BUHEII VINDKRAFT AS  
Torvgaten 7  
4836 ARENDAL

Vår dato: 31.10.2019  
Vår ref.: 201838316-63  
Arkiv: 317  
Deres dato:  
Deres ref.:

## Buheii vindkraftverk. Godkjenning av detaljplan og miljø-, transport- og anleggsplan

*Norges vassdrags- og energidirektorat (NVE) godkjenner med hjemmel i konsesjonsvilkår nr. 12 og 14 i gjeldende anleggskonsesjon for Buheii vindkraftverk, (NVE ref. 201003882-168), fremlagte detaljplan og MTA for å bygge og drive Buheii vindkraftverk i Kvinesdal kommune.*

**Figur 2: Adkomstvei til Buheii vindkraftverk. Konsesjonsgitt trasé (svart) og trasé i detaljplan/MTA (rød).**

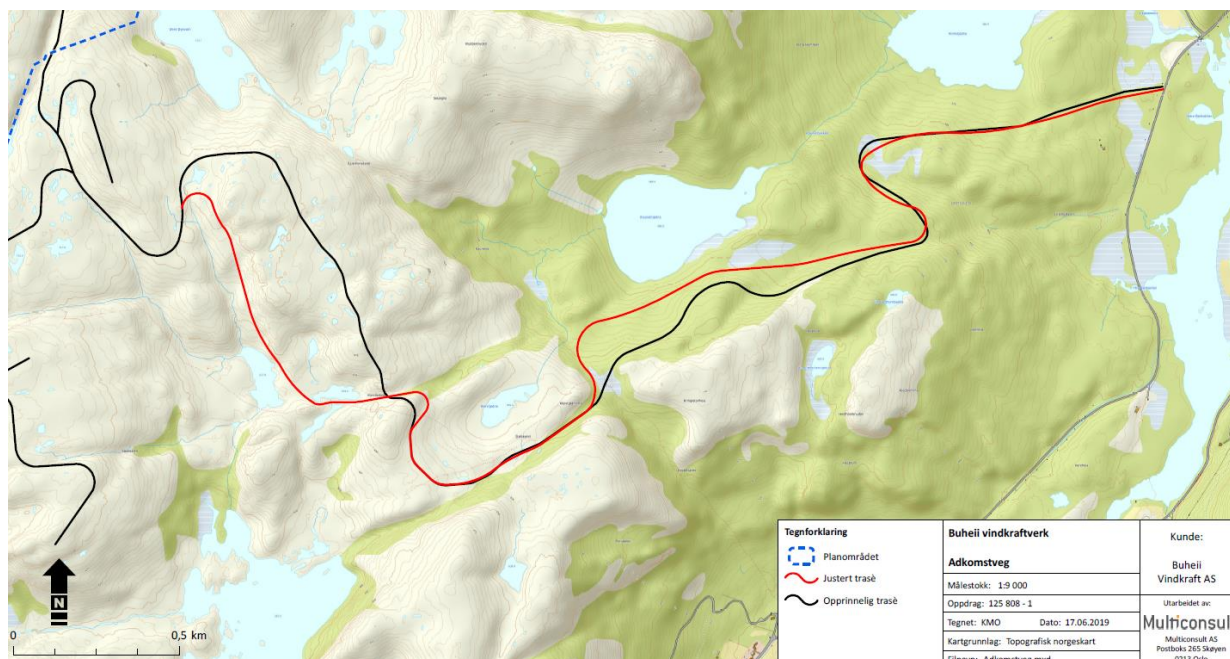
I detaljplan/MTA er traséen for adkomstveien justert, jf. figur 2. Som følge av reduksjonen i planområdets utstrekning, har også lengden på adkomstveien økt til ca. 5,5 km, da en større del av veien nå ligger utenfor planområdets yttergrense. Endringene i traseen for adkomstveien er i detaljplan/MTA begrunnet med veitekniske årsaker, redusert risiko for forurensing av drikkevann og funn av kulturminner i den arkeologiske undersøkelsen som ble gjennomført i 2018.

Adkomstveien som er lagt frem i detaljplan/MTA har en totalbredde på 12 meter, med ytre inngrepsgrense 20 meter på hver siden av senterlinje vei og arealbruksgrense 50 meter på hver side av samme senterlinje. Konsesjonær søker om å få legge veien innenfor den inntegnede korridoren. Kjørebredden på adkomstveien skal være 5-5,5 meter, men det fremgår av detaljplan/MTA at det kan bli nødvendig å øke bredden noe i svinger.

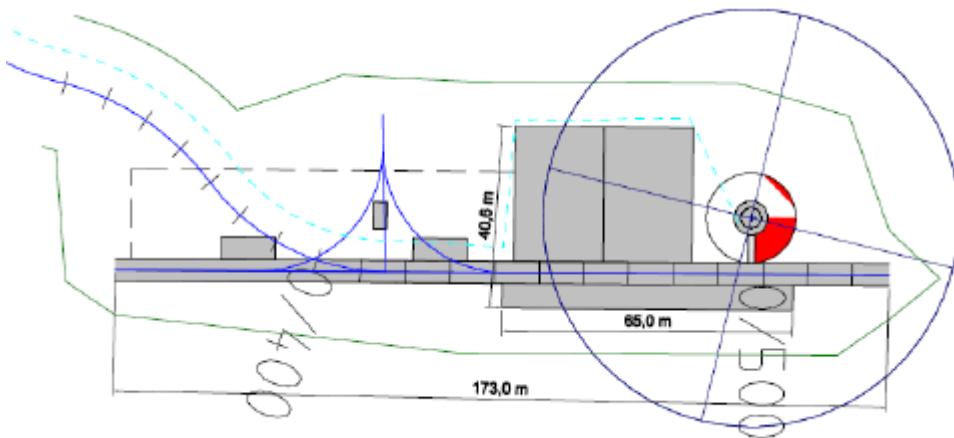
NVE konstaterer at BV i detaljplanen/MTA har skrevet at bakgrunnen for at det er innarbeidet to alternative veier til turbinpunkt T3 er at det er behov for ytterligere undersøkelser. For å begrense arealbruken vil NVE sette vilkår om at det kun skal etableres én vei til turbinpunkt T3.

- Det skal kun etableres én internvei til turbinpunkt T3. Dere skal orientere NVE om hvilken av de to alternativene veitraseene som velges før anleggsarbeidet med denne veistrekningen igangsettes.
